中山市小榄镇绩东二片区（0216单元）01、03、04、05、06、07、08、09、10、11街区

控制性详细规划一般修改

中山市自然资源局
中山市小榄镇人民政府
2025年8月

批前公示

调整前后对比

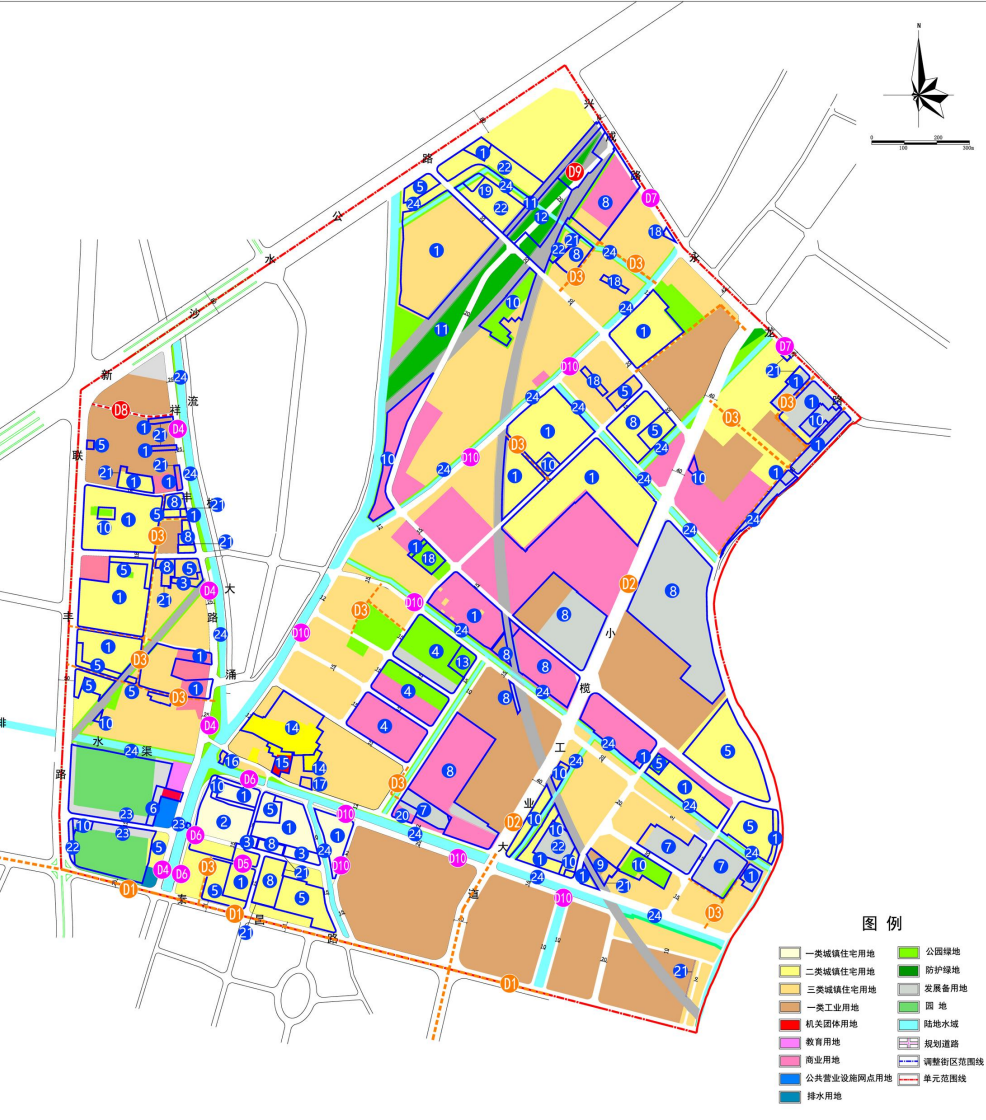
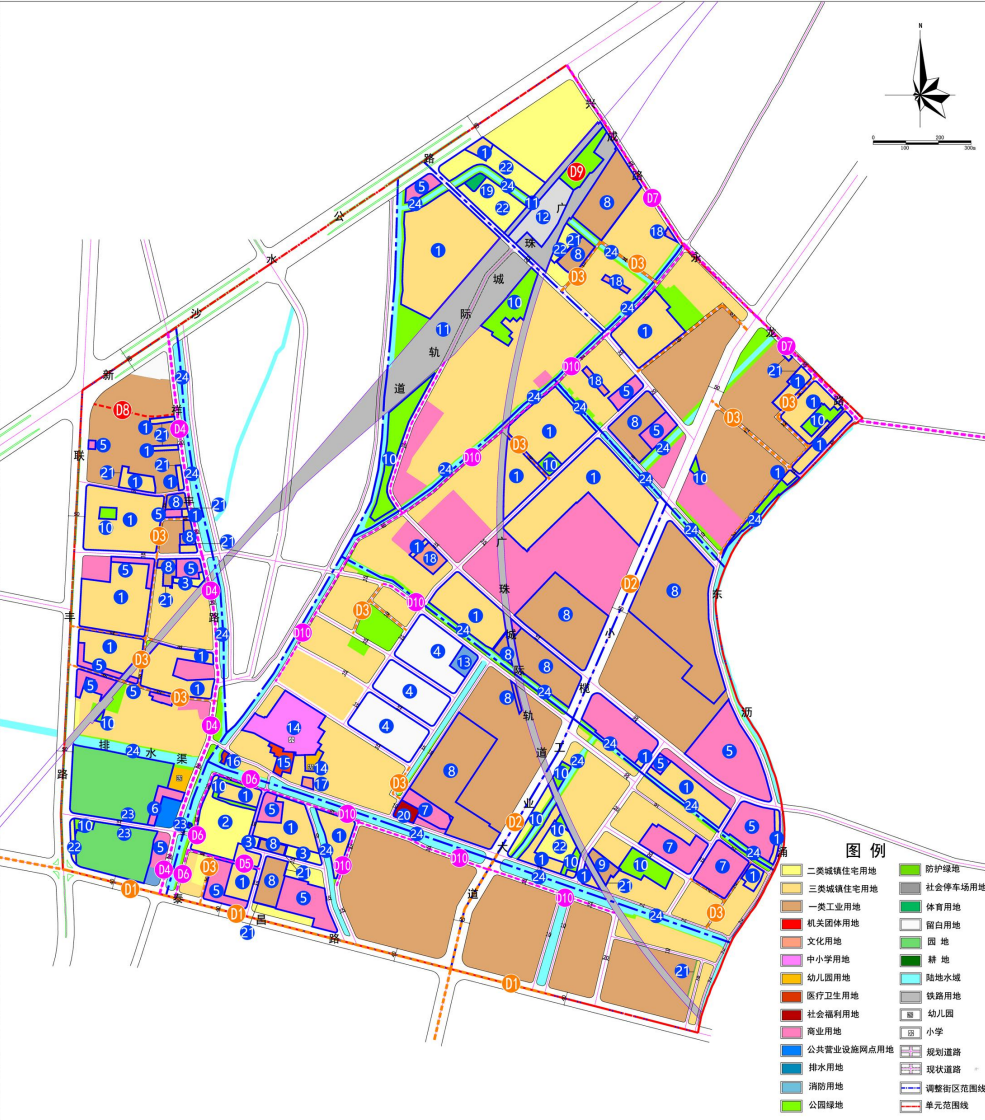
调整内容说明			
编号	调整前	调整后	容积率	建筑密度(%)	调整原因
1	一类城镇住宅用地、二类城镇住宅用地、一类工业用地、商业用地、发展备用地、绿地、水域	三类城镇住宅用地 兼容农村宅基地	≤1.5	≤30	图中编号1处用地在《中山市国土空间总体规划》中为城镇住宅用地或农村宅基地，本次规划结合现状权属及现状建设情况，将该部分用地调整为三类城镇住宅用地兼容农村宅基地。
2	一类城镇住宅用地、城镇道路用地	二类城镇住宅用地	≤2.5	≤30	图中编号2处用地在《中山市国土空间总体规划》中为建设用地，属于尚未供地，本次规划根据小榄镇政府供地计划，将该部分用地调整为二类城镇住宅用地。
3	一类城镇住宅用地、三类城镇住宅用地	二类城镇住宅用地	≤2.0	≤30	图中编号3处用地在《中山市国土空间总体规划》中为建设用地，该地块为已出让国有建设用地，证载用途为城镇住宅用地，本次规划根据现状权属及现状建设情况，将该地块调整为二类城镇住宅用地。
4	商业用地、发展备用地、公园绿地	留白用地	—	—	图中编号4处用地在《中山市国土空间总体规划》中为建设用地，现状属于村集体建设用地，本次规划根据现状权属情况并结合社区未来发展需求将该部分用地调整为留白用地。
5	一类城镇住宅用地、二类城镇住宅用地、三类城镇住宅用地、一类工业用地、公园绿地	商业用地	≤2.0	≤50	图中编号5处用地在《中山市国土空间总体规划》中均为城镇住宅用地，根据用地权属，该地块为已出让的国有商业用地或已出让的村集体商业用地，本次规划结合现状建设情况及现状权属情况，将该处用地调整为商业用地，以保障权属人的合法权益。
6	发展备用地、园地、城镇道路用地、机关团体用地	商业用地	≤2.0	≤50	图中编号6处用地在《中山市国土空间总体规划》中为机关团体用地，根据用地权属，该地块涉及一部分已出让国有建设用地，证载用途为其他用地，该地块部分用地现状为村集体用地，本次规划根据现状权属情况，将该处用地调整为商业用地，以保障权属人的合法权益。
7	发展备用地、三类城镇住宅用地、公园绿地	商业用地	≤3.0	≤50	图中编号7处用地在《中山市国土空间总体规划》中为城镇住宅用地及文化用地，属于村集体建设用地，本次规划结合现状权属情况及现状建设情况，将该部分用地调整为商业用地。

8	一类城镇住宅用地、二类城镇住宅用地、三类城镇住宅用地、商业用地、铁路用地、城镇道路用地、公园绿地、发展备用地	一类工业用地	1.0-3.5	35-60	图中编号8处用地在《中山市国土空间总体规划》中为建设用地，根据用地权属，该地块为已出让的国有工业用地，已办理土地征收手续的集体工业用地及未办理土地征收手续的集体工业用地，本次规划根据现状建设情况，结合社区发展需求，将该部分用地调整为工业用地，以促进社区产业发展。
9	一类工业用地、三类城镇住宅用地、铁路用地	一类工业用地	1.0-2.5	35-60	图中编号9处用地在《中山市国土空间总体规划》中为城镇住宅用地，部分为已出让国有工业用地，该用地为镇级铁路用地，本次规划根据现状权属情况及现状建设情况，将该部分用地调整为工业用地，以促进社区产业发展。
10	一类城镇住宅用地、二类城镇住宅用地、三类城镇住宅用地、发展备用地、铁路用地、公园绿地	公园绿地	≤0.05	≤5	图中编号10处用地在《中山市国土空间总体规划》中为建设用地，属于村集体建设用地，现状大部分地块为空地，本次规划结合现状权属及现状建设情况，将该部分用地调整为公园绿地。
11	城镇道路用地、绿地、水域、防护绿地	铁路用地	—	—	图中编号11处用地在《中山市国土空间总体规划》中为铁路用地，本次规划根据《中山市国土空间总体规划》将该用地落实为铁路用地。
12	铁路用地、防护绿地、城镇道路用地	社会停车场用地	—	—	图中编号12处用地在《中山市国土空间总体规划》中为铁路用地，属于村集体建设用地，为满足周边居民停车需求，本次规划根据现状权属情况，将该部分用地调整为社会停车场用地，以提升社区的公共服务水平。
13	公园绿地	消防用地	≤1.5	≤30	图中编号13处用地在《中山市国土空间总体规划》中为建设用地，属于村集体建设用地，本次规划根据《中山市国土空间总体规划》（2018-2035）《消防规划》，在本规划片区内规划一处消防站，本次规划根据现状权属情况及社区发展需求，并结合《消防规划》的用地要求，将该消防站选址在编号13处用地，该消防站能够满足片区消防救援需求。
14	二类城镇住宅用地、三类城镇住宅用地	中小学用地	≤0.8	≤30	图中编号14处用地在《中山市国土空间总体规划》中为普通用地，用地现状为绩东二小学及绩东二幼儿园，本次规划根据《中山市国土空间总体规划》落实中小学用地及幼儿园用地，以满足社区居民就学需求。

15	二类城镇住宅用地、三类城镇住宅用地、机关团体用地	幼儿园用地	≤0.8	≤30	图中编号15处用地在《中山市国土空间总体规划》中为机关团体用地，属于村集体建设用地，现状为绩东二居委会，本次规划根据现状权属情况将该部分用地调整为幼儿园用地，以满足社区居民就学需求。
16	三类城镇住宅用地、公园绿地	机关团体用地	≤2.0	≤35	图中编号16处用地在《中山市国土空间总体规划》中为集体建设用地，现状为绩东二社区卫生服务站，本次规划根据现状权属情况及现状建设情况，将该部分用地调整为医疗卫生用地，以满足社区居民医疗卫生需求。
17	三类城镇住宅用地	文化用地	≤1.8	≤40	图中编号17处用地在《中山市国土空间总体规划》中为文化用地，属于村集体建设用地，本次规划根据《中山市国土空间总体规划》落实为文化用地，以满足社区居民文化需求。
18	公园绿地、二类城镇住宅用地	文化用地	≤2.0	≤35	图中编号18处用地在《中山市国土空间总体规划》中为城镇住宅用地或文化用地，均为村集体建设用地，本次规划根据现状权属情况及现状建设情况，将该部分用地调整为文化用地，以满足社区居民文化需求。
19	二类城镇住宅用地、绿地、水域、公园绿地	体育用地	≤1.5	≤40	图中编号19处用地在《中山市国土空间总体规划》中为建设用地，属于村集体建设用地，为满足社区居民的公共服务需求，本次规划根据现状权属情况及现状建设情况，将该部分用地调整为体育用地，以满足社区居民体育需求。
20	商业用地、发展备用地	社会福利用地	≤2.0	≤35	图中编号20处用地在《中山市国土空间总体规划》中为建设用地，属于村集体建设用地，本次规划根据《中山市国土空间总体规划》（2020-2035）《社会福利设施规划》，在绩东二片区（0216单元）04街区范围内规划一处社会福利设施，用地规模为3373.22㎡，满足《社会福利设施规划》的规模管控要求。
21	二类城镇住宅用地、三类城镇住宅用地、一类工业用地、公园绿地、绿地、水域	防护绿地	—	—	图中编号21处用地在《中山市国土空间总体规划》中为建设用地，为保证居民有良好的居住环境，降低工业厂房对周边用地的影响，本次规划在一类工业用地及二类城镇住宅用地范围内规划一条防护绿地。

22	二类城镇住宅用地、三类城镇住宅用地、发展备用地	兼容农村宅基地	≤2.0	≤30	图中编号22处用地在《中山市国土空间总体规划》中为建设用地，属于商品房用地，该企业为小榄镇属企业，本次规划根据现状权属情况及现状建设情况，将该部分用地落实为二类城镇住宅用地兼容农村宅基地。
23	发展备用地、绿地、水域、城镇道路用地	园地、林地	—	—	图中编号23处用地在《中山市国土空间总体规划》中为园地与林地，本次规划根据《中山市国土空间总体规划》落实为园地与林地。
24	根据《关于下发中山市流域面积50平方公里以下河道管理范围划定工作成果类文件的函》落实河涌的规划河口线，并将规划河涌管理范围内用地落实为公园绿地。	根据《关于下发中山市流域面积50平方公里以下河道管理范围划定工作成果类文件的函》落实河涌的规划河口线，并将规划河涌管理范围内用地落实为公园绿地。	—	—	根据《关于下发中山市流域面积50平方公里以下河道管理范围划定工作成果类文件的函》落实河涌的规划河口线，并将规划河涌管理范围内用地落实为公园绿地。
规划道路调整	编号	调整前	调整后	调整原因	
	D1	25、31米主干道（叠昌路）	调整道路宽度为40米	根据《中山市国土空间总体规划》落实叠昌路道路红线宽度40米。	
	D2	40米主干道（小榄工业大道）	调整道路宽度为50米	根据《中山市国土空间总体规划》落实小榄工业大道道路红线宽度50米。	
	D3	支路	新增支路7-15米	根据片区现状建设情况，结合片区实际交通出行需求，新增7-15米支路，以提高片区路网密度，优化片区交通微循环。	
	D4	25米次干路（祥丰路）	调整道路线位，宽度为20米	根据现状建设情况，该道路涉及部分已出让用地，工业及商业用地较多，本次规划结合现状权属情况调整祥丰路道路线位，将该道路红线宽度调整为20米，以提高道路的可实施性。	
	D5	15米支路	调整道路线位，宽度为8米	该道路涉及部分已出让用地，工业及商业用地较多，本次规划结合现状权属情况调整该道路线位，将该道路红线宽度调整为8米，以提高道路的可实施性。	
	D6	10米支路	调整道路线位	该道路涉及部分已出让用地，工业及商业用地较多，本次规划结合现状权属情况调整该道路线位，将该道路红线宽度调整为10米。

D7	42米主干道（兴成路）、26米次干路（永龙路）	调整道路线位，宽度为20米	该道路涉及部分已出让用地，工业及商业用地较多，本次规划结合现状权属情况调整该道路线位，将该道路红线宽度调整为20米。	
	D8	12米支路	调整道路线位	该道路涉及部分已出让用地，工业及商业用地较多，本次规划结合现状权属情况调整该道路线位，将该道路红线宽度调整为12米。	
	D9	20米支路	调整道路线位	该道路涉及部分已出让用地，工业及商业用地较多，本次规划结合现状权属情况调整该道路线位，将该道路红线宽度调整为20米。	
	D10	10米、12米、16米、20米支路	调整道路线位，宽度为7-15米	该道路涉及部分已出让用地，工业及商业用地较多，本次规划结合现状权属情况调整该道路线位，将该道路红线宽度调整为7-15米。
